Referència: 2021 + 1440/0/6

Denominació: Tarro 50 ml REFILL (T-22 REFILL)

Motiu informe: Informe dimensional del conjunt del nou tarro 50 ml refill. (RECARGABLE)

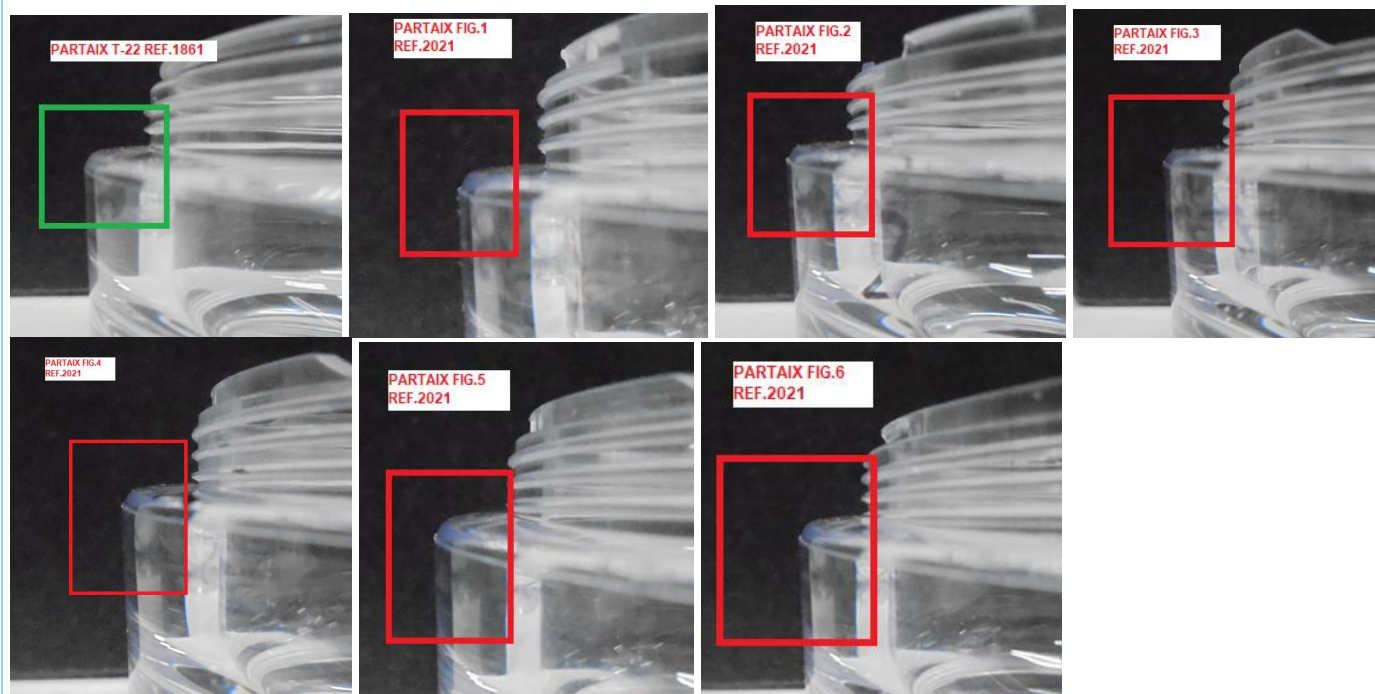
FIG.1	Retxupat lateral + retxup interior + aro base menys cristal·litzat
FIG.2	Retxup interior + Aro base cristal·litzat + Revaba al punt injecció
FIG.3	Retxup a la base exterior + Retxup lateral + retxup interior + Aro base molt cristal·litzat.
FIG.4	Retxup lateral + retxup interior + marques base + aro base cristal·litzat + Molta rebava al punt injecció.
FIG.5	Retxup interior + Aro base cristal·litzat + picadetes a la base
FIG.6	Retxup interior + Aro base cristal·litzat + picadetes a la base

S'ha notat poca millora. La figura 1 ja no te els cops a la base, però ara la figura 3 surta amb un retxup a la base.

Els partaix dels ombros segueix igual.

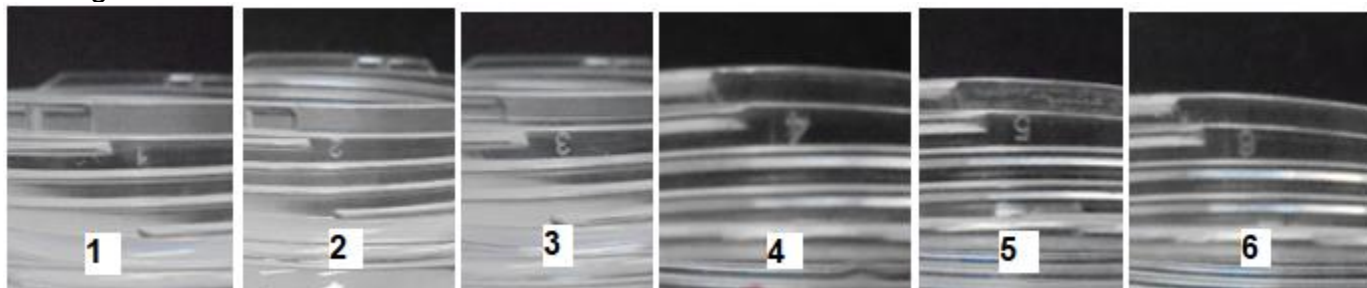
INFORME FUNCIONAL: Funcionalment igual a les proves d'ahir.

CUBILET 1	CUBILET 2
TARRO 1	No toca, rosca bé, ara es troba més el tope – Poc moviment.	No toca, rosca bé, ara es troba més el tope – Poc moviment.
TARRO 2	No toca, rosca bé, ara es troba més el tope - Poc moviment	No toca, rosca bé, ara es troba més el tope - Poc moviment
TARRO 3	No toca, rosca bé, ara es troba més el tope - Poc moviment	No toca, rosca bé, ara es troba més el tope - Poc moviment
TARRO 4	No toca, rosca bé, ara es troba més el tope – Poc moviment	No toca, rosca bé, ara es troba més el tope – Poc moviment
TARRO 5	No toca, rosca bé, ara es troba més el tope - Poc moviment	No toca, rosca bé, ara es troba més el tope - Poc moviment
TARRO 6	No toca, rosca bé, ara es troba més el tope - Poc moviment	No toca, rosca bé, ara es troba més el tope - Poc moviment
